BR.271.1.7.2023

## WYJAŚNIENIA NR 2

Dotyczy: wyjaśnienia SWZ w postępowaniu nr BR.271.1.7.2023 pn.: **Roboty budowlane polegające na budowie placu zabaw na Górcie Zaczerskiej w miejscowości Zaczernie, gmina Trzebowno w ramach zadania pn.: „Budowa placu zabaw na Górcie Zaczerskiej.”**

## Załącznik do wyjaśnieni nr 2- mapa z drogami dojazdowymi do placu zabaw

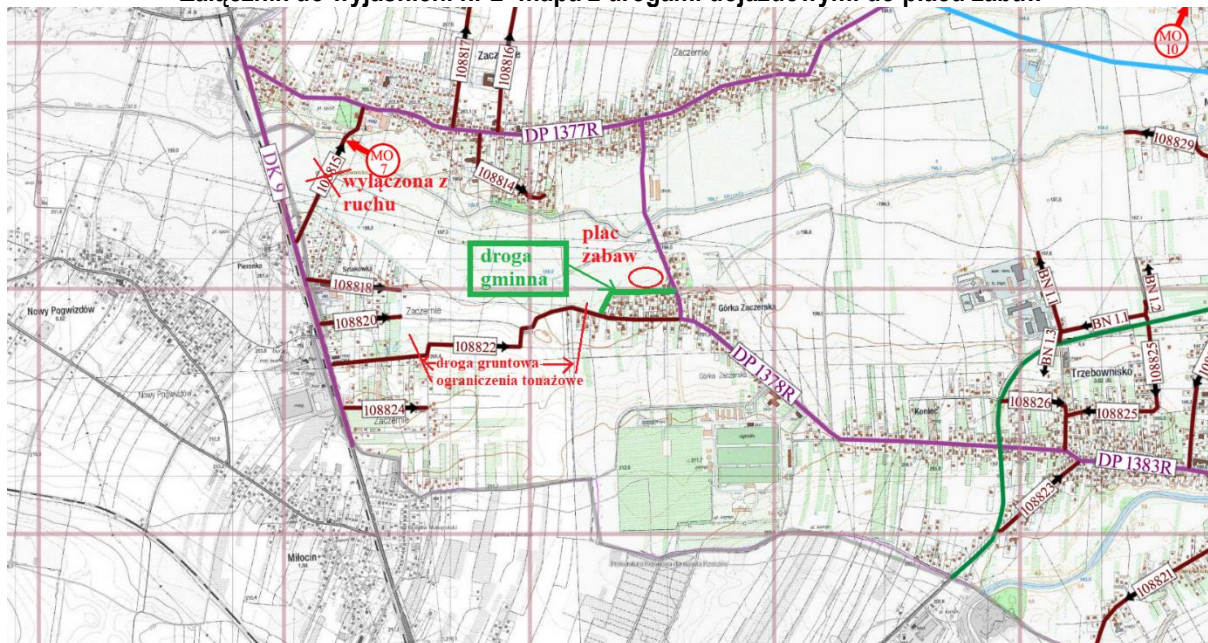
**Pytanie 3** Czy występują ograniczenia w dojeździe do placu budowy dla sprzętu budowlanego i samochodów ciężarowych 4-osiowych niezbędnych do wykonania robót?

**Odpowiedź:** na drodze gminnej bezpośrednio przylegającej do placu zabaw brak ograniczeń, natomiast na drodze będącej w własności Zarządu Dróg Powiatowych DP1378R i DP1377R ograniczenia do 8 ton na oś. W załączeniu mapa z drogami.
